# BOLETIN TECNICO

## BUJES TRI-FUNCIONALES III

TEMA: Instrucciones Adicionales de Instalación

NO. PUBLICACION: L774SP

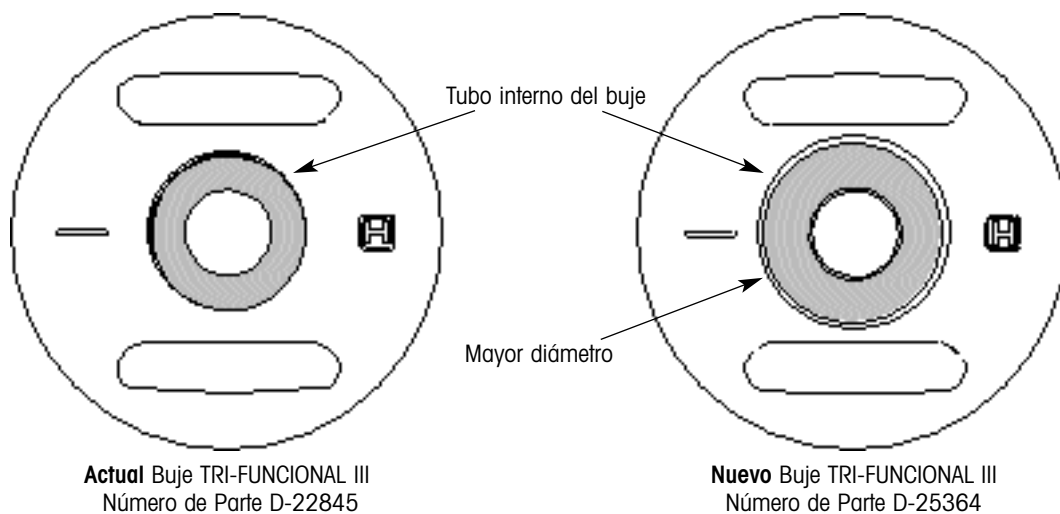
Este kit de bujes pivote contiene el nuevo buje TRI-FUNCIONAL III. A diferencia de los bujes actuales, este nuevo buje se distingue por tener el diámetro del tubo interno más grande.

También incrementamos la firmeza de los nuevos bujes TRI-FUNCIONALES III, haciéndolos más resistentes que los bujes actuales. Si se utilizan los bujes nuevos y actuales en el mismo eje, su desgaste será irregular por el incremento de firmeza y durabilidad de los nuevos bujes. Por lo tanto, **los bujes nuevos y actuales TRI-FUNCIONALES III no deben ser utilizados en el mismo eje. Los nuevos bujes TRI-FUNCIONALES III deben ser instalados en ambas conexiones pivote de la suspensión.**
